Je suis opposé à ce projet éolien en raison notamment d'un projet totalement injustifié avec en particulier des prévisions de production complètement surestimées.

Tableau 104 : Coordonnées des équipements du projet éolien de Cernay (Source : Eurocape New Energy)

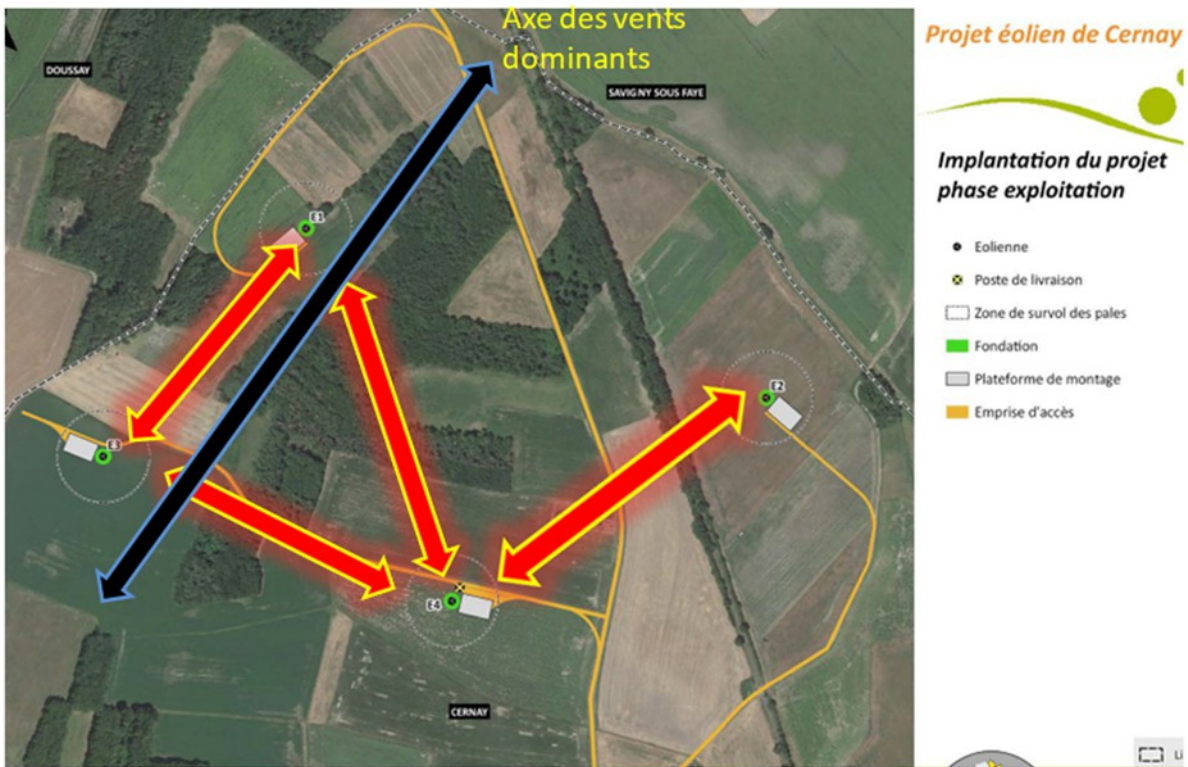
Or les distances calculées sont les suivantes :

Distance entre E1 et E3 : **389m** soit 3,3 fois le diamètre du rotor

Distance entre E1 et E2 : 625m

Distance entre E1 et E4 : **510m**

Distance entre E2 et E3 : 850m

Distance entre E2 et E4 : **476m**

Distance entre E3 et E4 : **485m**, au lieu des $5 \times \text{diamètre du rotor} = 5 \times 117 = \mathbf{585 \text{ m minimum}}$ pour avoir un fonctionnement optimum des éoliennes dont le rendement est impacté par l'effet de sillage à des distances inférieures.

Compte tenu des vents dominants mentionnés dans l'étude d'impact (Sud-ouest et Nord-est), les effets de sillage qui seront les plus impactants concerneront en fonction du vent E1 sur E3 et E2 sur E4 ou E3 sur E1 et E4 sur E2.

Ci-dessous sont donc rappelés les deux axes des vents dominants et les distances inter-éoliennes des éoliennes concernées par les effets de sillage :

Sous les vents dominants, c'est la configuration qui sera la plus impactante par l'effet de sillage puisque l'espacement entre E1 et E3 est de 389m au lieu des 585m MINIMUM, et l'espacement entre E2 et E4 est de 476m au lieu des 585 MINIMUM.
